Dodatek č. 3 ke Smlouvě o dílo č. 0044/0/OPRI/21
uzavřený podle ustanovení § 2586 a násl. zákona č. 89/2012 Sb., občanský zákoník,
v platném znění (dále jen „občanský zákoník“)

ZMĚNOVÝ LIST STAVBY

Stavba: **Stavební úpravy objektu Elišky Peškové 333/7, Praha 5**

Změna stavby před dokončením - nebytové prostory

Schválená výrobní dokumentace žebřík k výlezu na střechu v kotelně

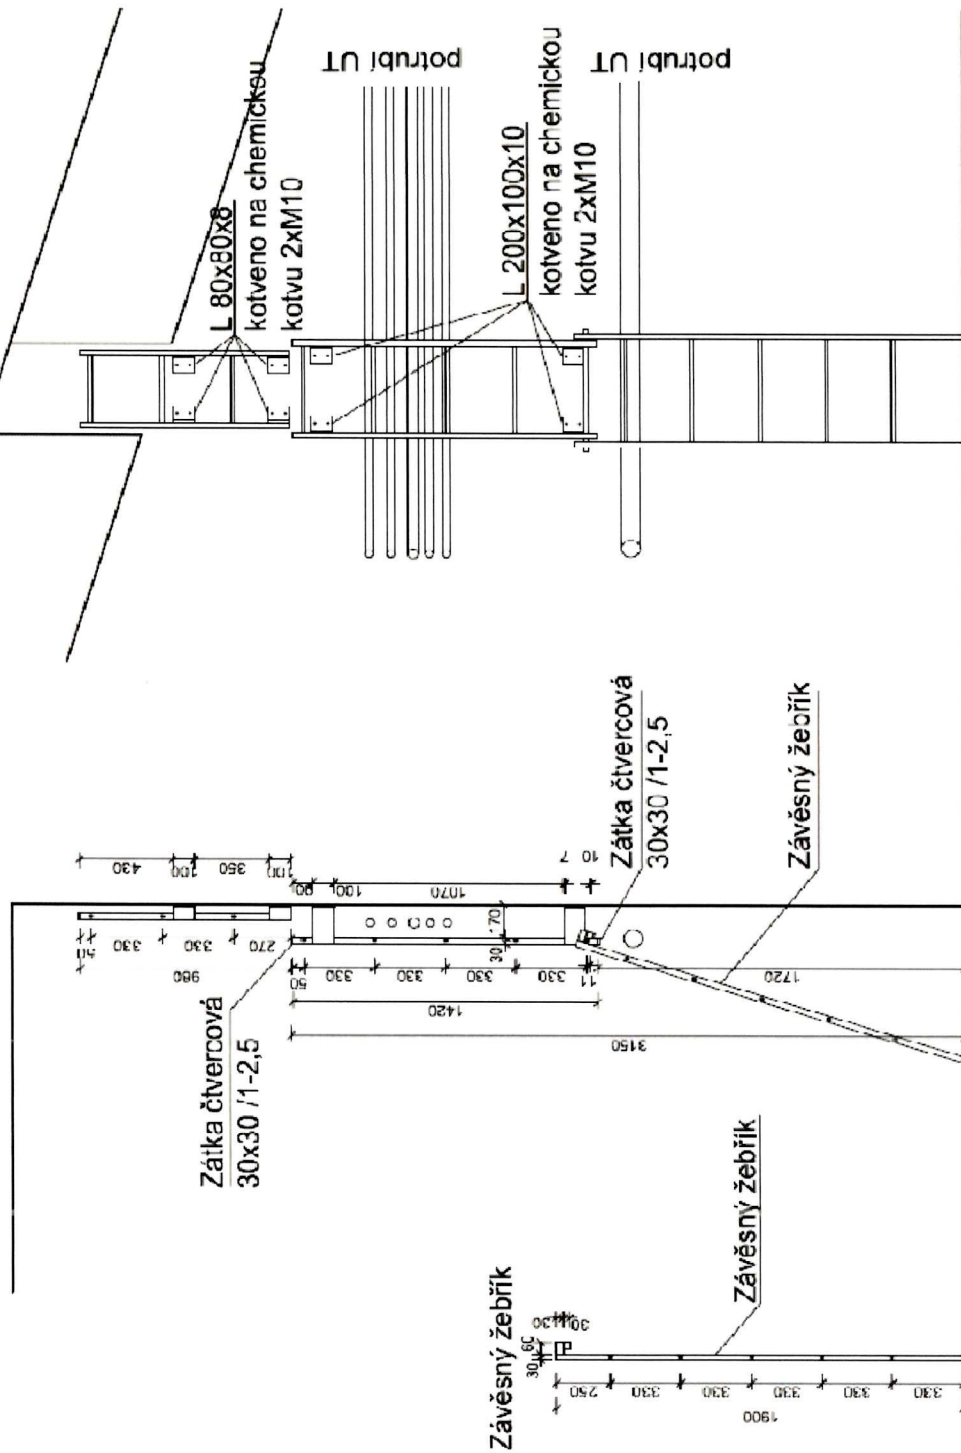
Otevírání dveří ven, platí PD stavební, nad rozvaděči bude osazen žebřík k střešnímu výlezu, nástup 2m nad podlahou, spodní část (0 – 2m) stejné parametry, ale odnímatelný

Zápis ze závěrečné kontrolní prohlídky - požadavek madla
schodiště do 4.NP

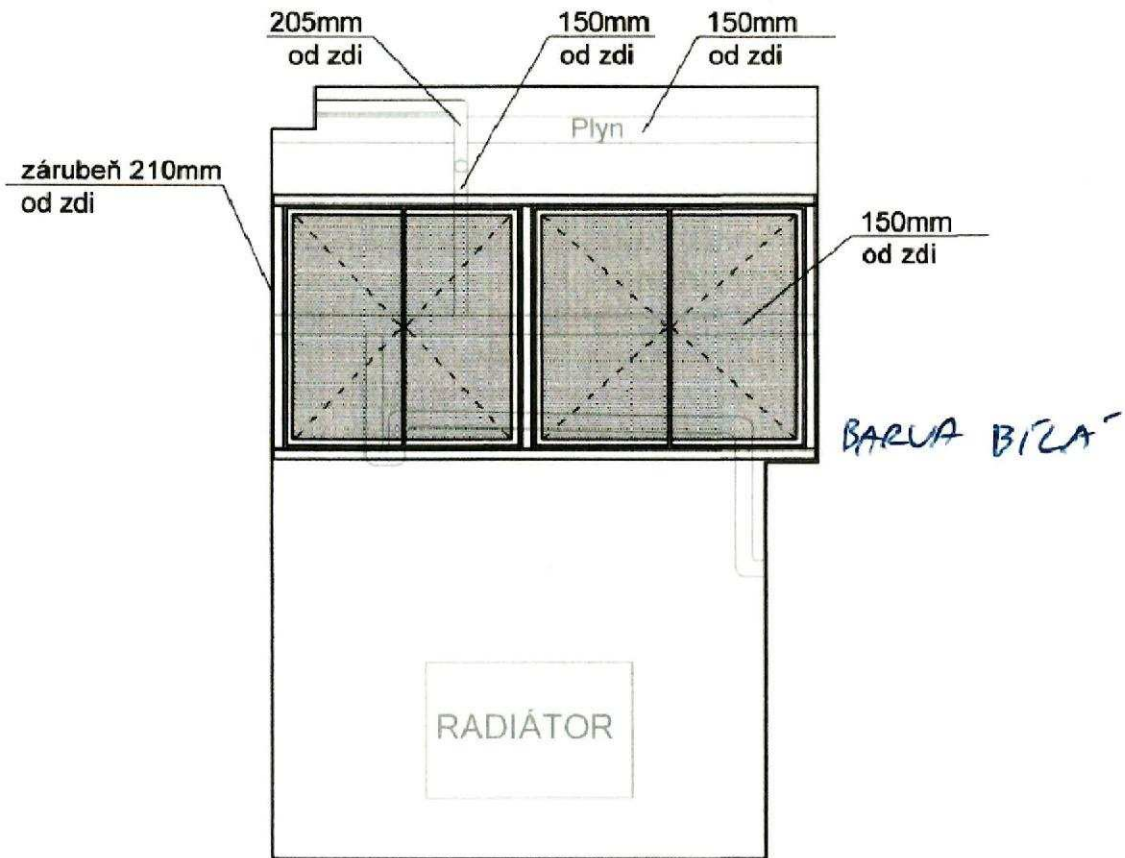
- na schodišti do 4.NP dodělat madlo a
na dveře do kolektory vymanáží ~~z~~ nýtů na
stěnu a osadit zábrk,

Příloha č.2 : Zakreslení kastlíků v PD včetně fotodokumentace
1PP

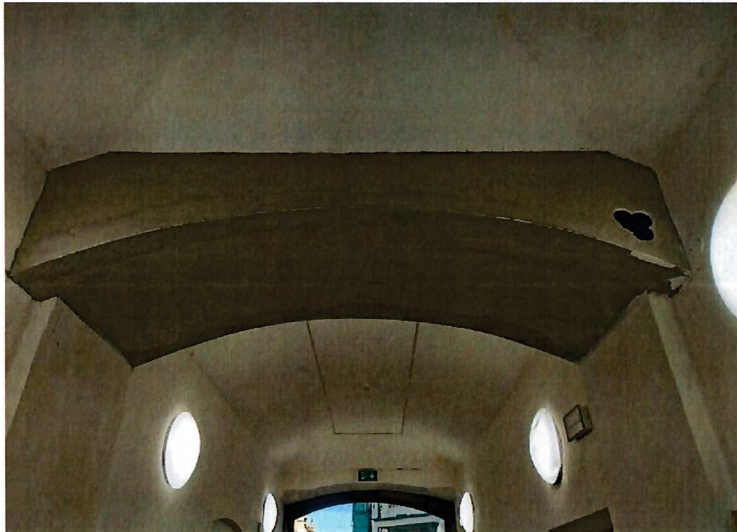
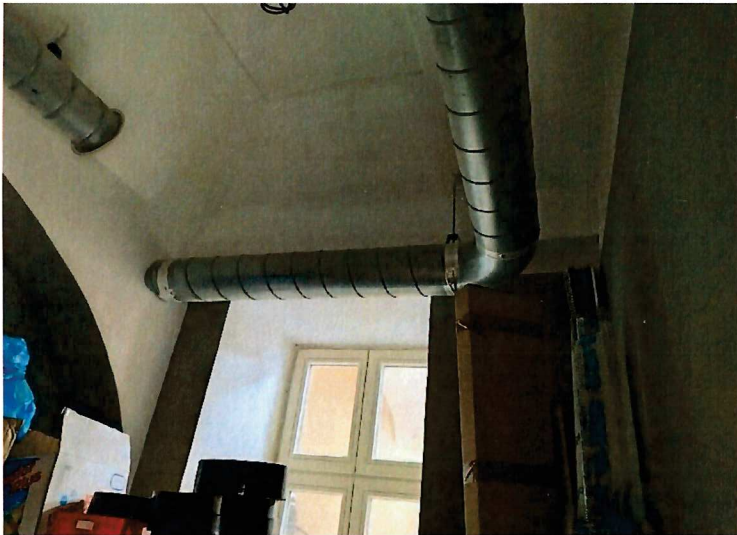
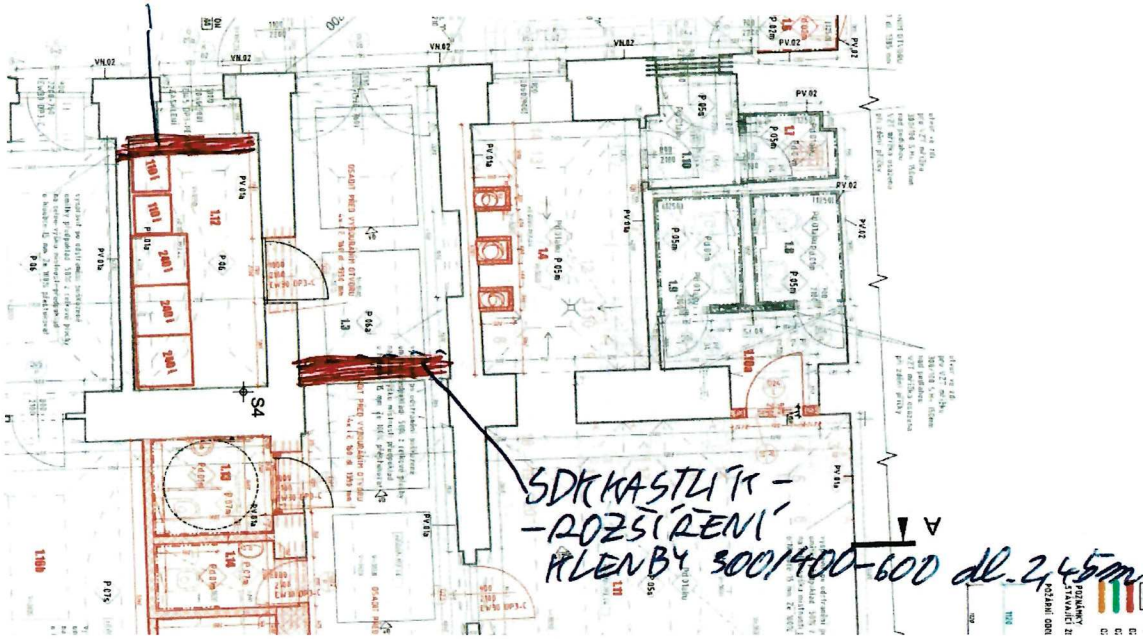
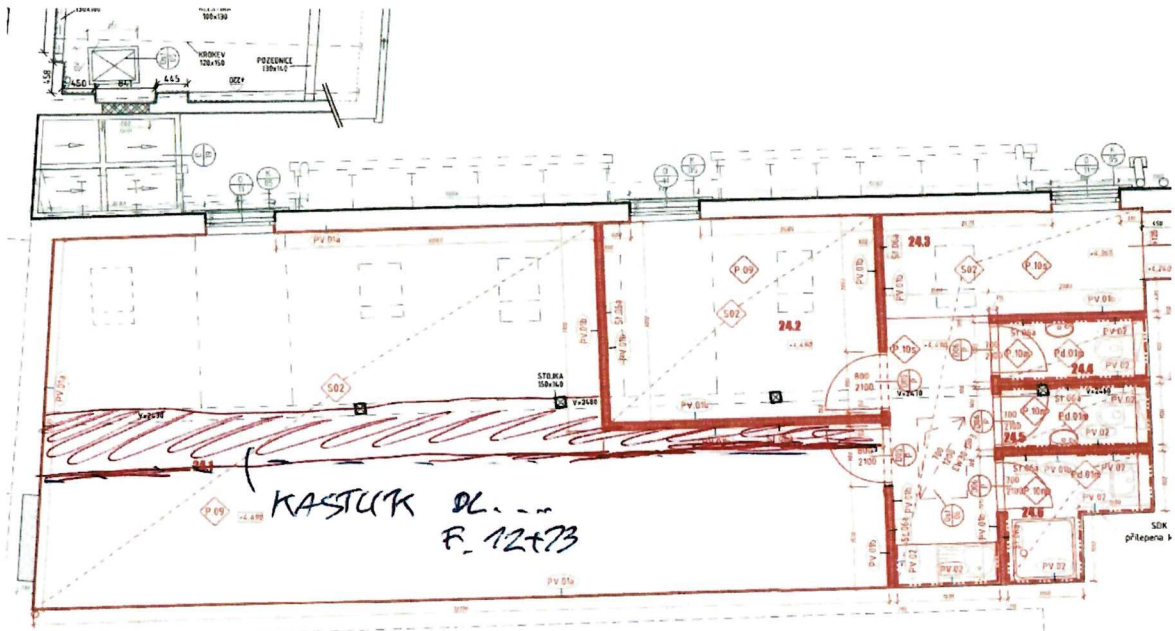
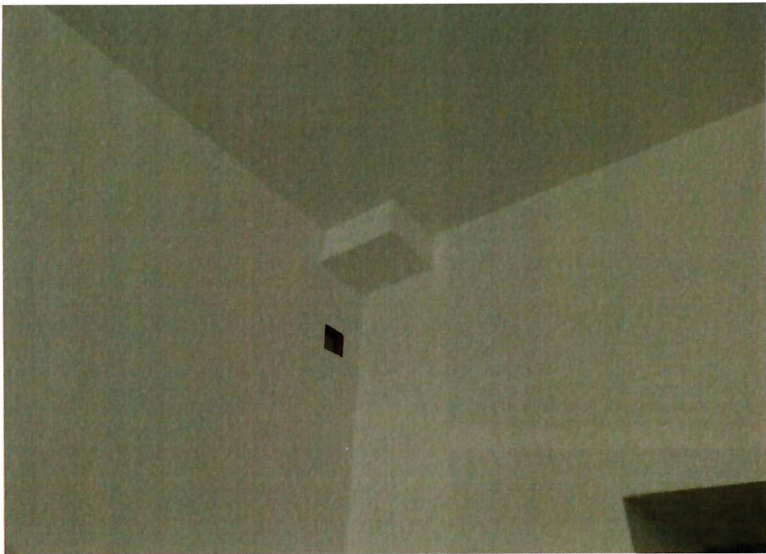
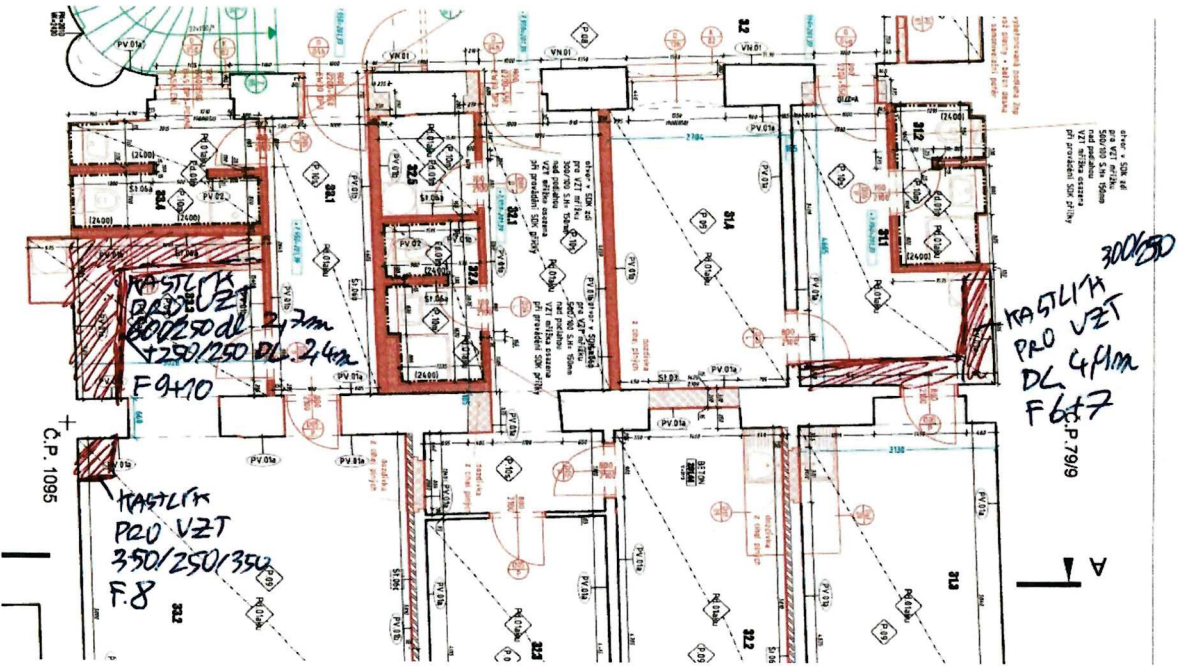
27.1 3.NP kastlík pro zakrytí ZTI, VZT

27.2 Topné kabely

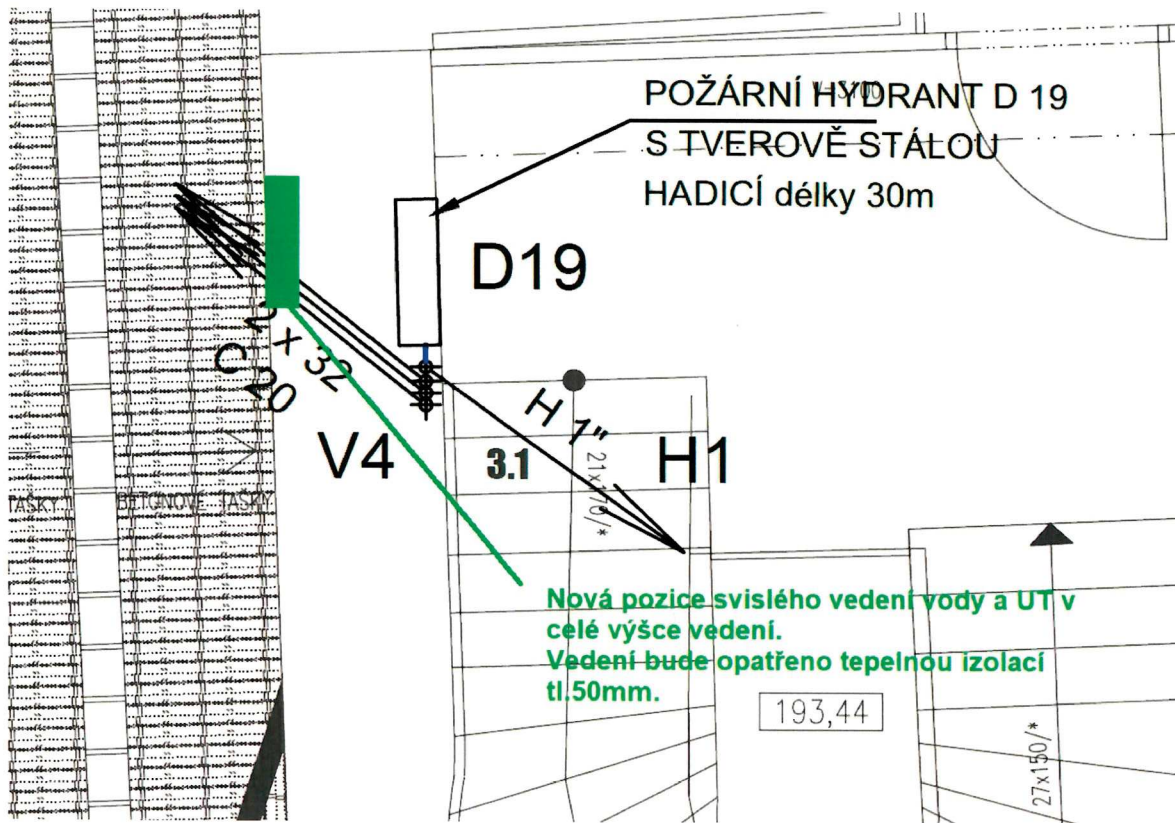
Z důvodu kolize stoupačky V4 s patou klenby bude stoupačka nově vedena na vnějším lici obvodového pláště schodiště společně s UT, nika drážky bude zakryta min. 5cm polystyrénu

Svislé rozvody vody (UT nikoliv) vedené po fasádě nad přístavbou a zároveň nad nevytápěným prostorem pavlače budou ošetřeny topným kabelem s čidlem na fasádě spínaným při teplotě pod +3°C – jedná se celkem o 4 potrubí (studená, teplá, cirkulace, požární) každý v délce cca 10m

Příloha č.2: Zakreslení změny pozice radiátoru v bytě 23 a 33 do PD

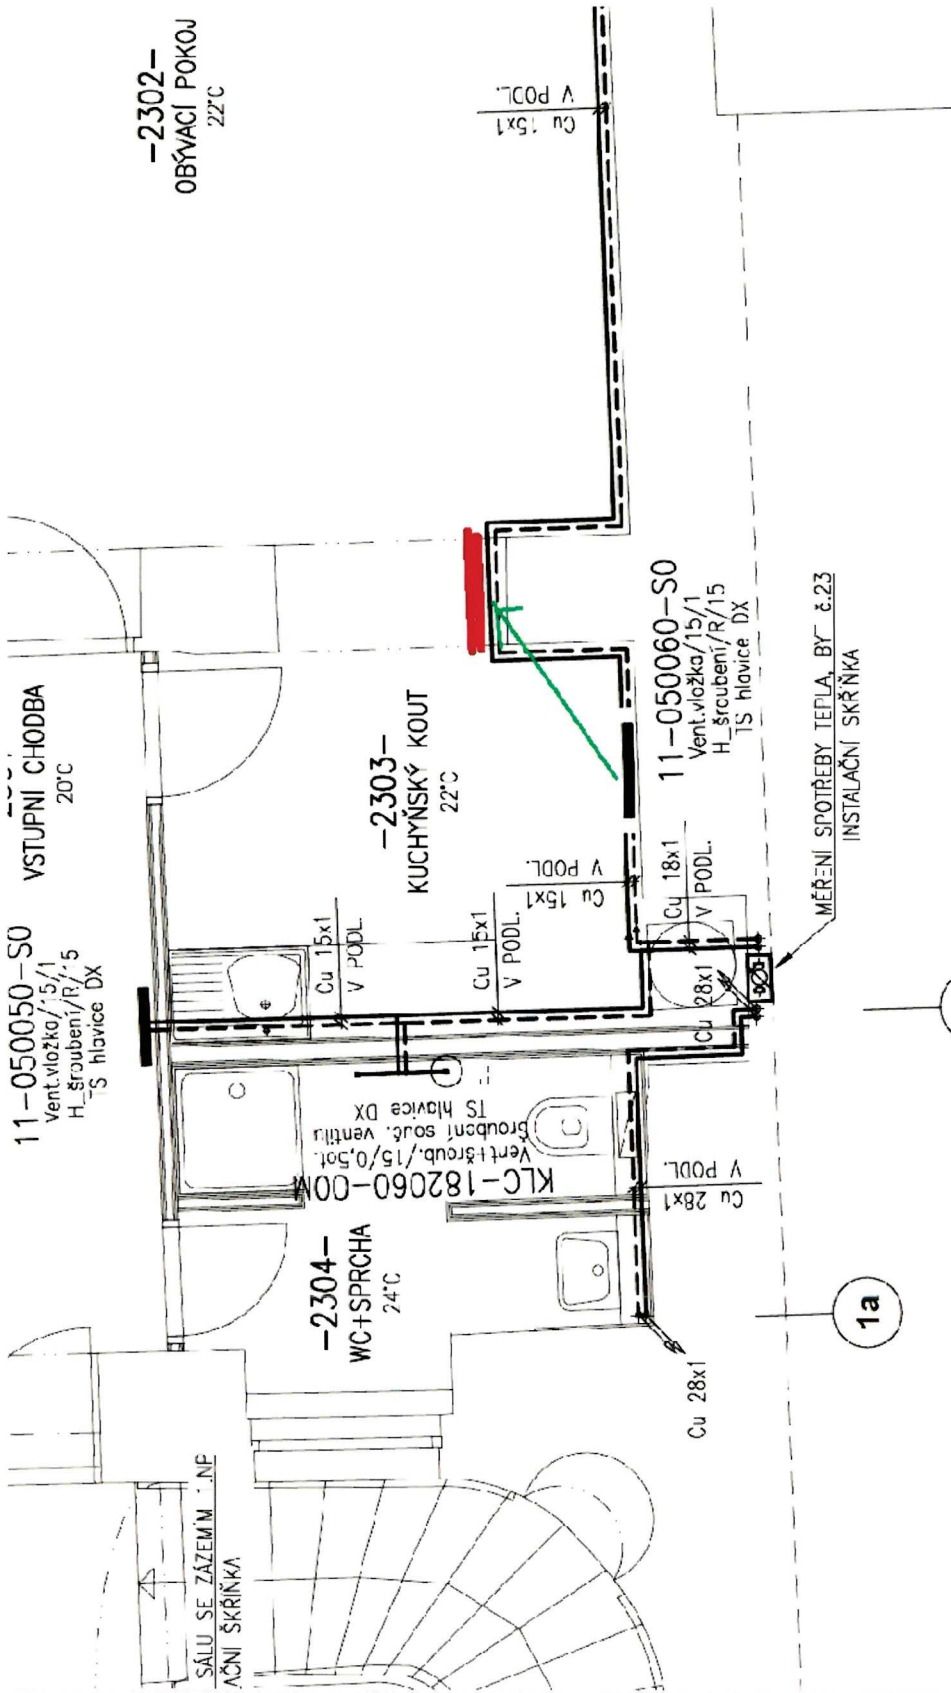
Byt 2. 3. a 3.3 přemístit radiátor z kuchyně na ostění průchodu do obytné místnosti, přívody k radiátoru budou vedeny v drážce ve stěně – ocenění formou ZL
